Deliberação CBH-AT nº 202 de 28 de maio de 2025

Aprova o Parecer Técnico referente ao EIA/RIMA do Centro Empresarial Oeste, no município de Franco da Rocha.

PARECER TÉCNICO REFERENTE AO EIA/RIMA DO CENTRO EMPRESARIAL OESTE

Figura 1 - Localização e confrontantes do empreendimento

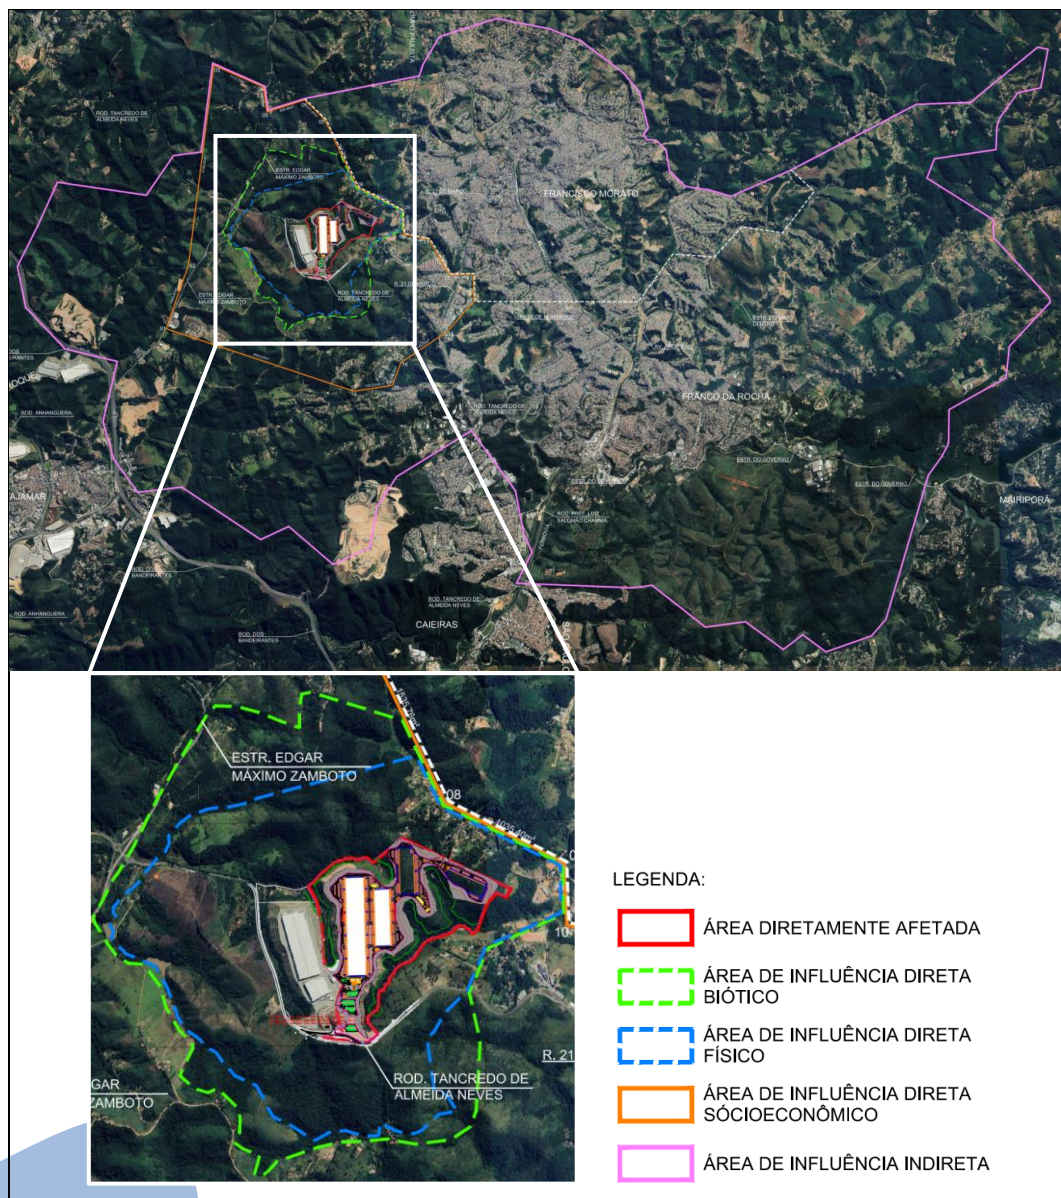
A ADA do empreendimento não interfere nas áreas dos mananciais de interesse para abastecimento da BAT e da RMSP. De acordo com o estudo, a área de intervenção está a jusante do Reservatório Paulo de Paiva Castro, no Parque Estadual Juquery, a cerca de 6 km do local avaliado. Além disso, diferente do que afirma o estudo, a porção sudeste do município de Franco de Rocha situa-se na APRM Alto Juquery (p. 336).

Conforme apresentado no EIA, observado o uso da área por imagens de satélites desde o ano de 2002, constatou-se que ela nunca possuiu qualquer tipo de atividade (p. 362). No entanto, apesar de breve comentário sobre a interferência com a faixa de domínio da CTEEP, o estudo não versa sobre os planos, programas ou projetos colocalizados, não discutindo também a respeito dos possíveis impactos cumulativos decorrentes da implantação (Resolução CONAMA nº 01/1986). (R1).

A ADA dista 6km da Unidade de Conservação (UC) Parque Estadual do Juquery, localizado na porção sudeste do município de Franco da Rocha, dentro da AII do projeto. Embora não esteja na Zona de Amortecimento do Parque, o empreendedor propôs a dotação de 0,5% do valor da obra para ações de compensação no parque, equivalente a R\$ 2.000.000,00.

- R1. Avaliar a compatibilidade do empreendimento com os Planos, Programas e Projetos Colocalizados, inclusive com o Plano da Bacia do Alto Tietê (PBH-AT), conforme prevê a Resolução CONAMA nº 01/1986. Considerar também, por meio dessa análise, os impactos cumulativos decorrentes da implantação do empreendimento, inclusive na sub-bacia do ribeirão dos cristais, manancial da ETA Cristais, responsável pelo abastecimento de água do bairro de Jordanésia Cajamar.
